- Gegenstand:** 1.) Höhenruder-Anschlußbolzen  
2.) Bremsklappen-Anschlußbolzen (nur bei der Ausführung mit Schemp-Hirth-Bremsklappen)
- Betroffen:** 1.) beim Höhenruder-Anschlußbolzen  
Segelflugzeug MÜ13E "Bergfalke"  
" Bergfalke II  
" Bergfalke II-55  
" Bergfalke III  
" Bergfalke IV } alle Werk-Nrn.
- 2.) bei den Bremsklappen-Anschlußbolzen  
Segelflugzeug Bergfalke III mit Änd. 27 (Ausführung mit Schemp-Hirth-Bremsklappen)  
Segelflugzeug Bergfalke IV alle Werk-Nrn.
- Dringlichkeit:** Maßnahmen 1 und 2 vor dem nächsten Flug.  
Maßnahme 3 spätestens bis zum 31. 8. 85.
- Vorgang:** Bei einer Anzahl von Segelflugzeugen "Bergfalke" (nicht bei allen) wurde für die Anschlußbolzen für das Höhenruder und die Bremsklappen Splintbolzen mit angeschweißtem Griff (aus Schweißdraht) verwendet (siehe Skizze)

SCHEIBE FLUGZEUGBAU GMBH  
Dachau, Aug. Pfaltz-Str. 23  
13. 5. 1985

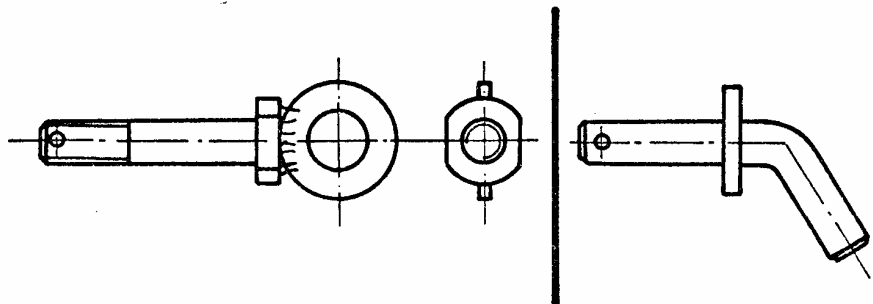
Das Material der Splintbolzen (aus Werkstoff nach DIN) kann unter ungünstigen Umständen beim Anschweißen des kleinen Griffes eine ungünstige Gefügeänderung erleiden. Es kam an einem Bolzen des Bremsklappenanschlusses zu einem Dauerbruch. Im Interesse der Flugsicherheit sind die Anschlußbolzen aus DIN-Material auf evtl. Anrisse zu untersuchen und bis spätestens 31.8.1985 gegen Anschlußbolzen aus "Flugzeugstahl" (1.7214.4 bzw. 1.7734.4) auszutauschen (siehe Zeichnung unter Maßnahme 3)

- Maßnahmen:** Maßnahme 1  
Kontrolle, ob die Anschlußbolzen von den Maßnahmen betroffen sind.  
Nicht betroffen sind (diese Bolzen sind bereits aus "Flugzeugstahl"):
- die Höhenruder-Anschlußbolzen in halbautomatischer Ausführung (Anschlußbolzen ist in Führungsrohr geführt und diese Führung ist seitlich am Höhenruderantriebshebel angeschweißt).
  - die Höhenruder-Anschlußbolzen in den hier gezeichneten Ausführungen

Maßnahme 3

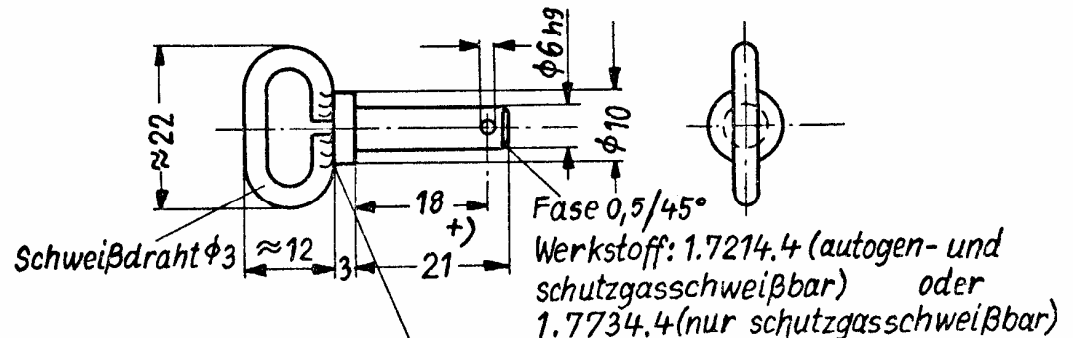
Sind die Anschlußbolzen noch nicht aus "Flugzeugstahl", so sind sie bis spätestens zum 31.8.85 gegen solche aus Flugzeugstahl auszutauschen (siehe Zeichnung)

hier zur Unterscheidung zu den Splintbolzen nach DIN keine Fase anbringen

- +) da eine gewisse Anzahl von Segelflugzeugen "Bergfalke" im Teilamateurbau hergestellt wurden (und gewisse Abweichungen vorliegen können) muß die Bolzenlänge evtl. den Erfordernissen des jeweiligen "Bergfalken" angepaßt werden. Auf jeden Fall ist mit den neuen Anschlußbolzen eine eingehende Funktionsprobe durchzuführen (Kontrolle auf Freigängigkeit der Steuerung über die gesamten Steuerausschläge).
